改善箇所説明図

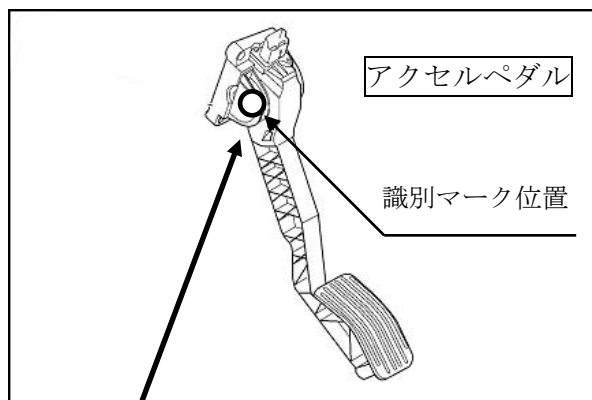
不具合発生箇所

〔 アクペダル取り付け部の構造が不適切なため、摺動性が悪いものがあり、アクセルペダルを放した後にエンジン回転の降下が遅れるものがある。 〕

全車両、当該アクセルペダルを対策品に交換する。

アクセルペダル上部に白ペイントにてマークする。
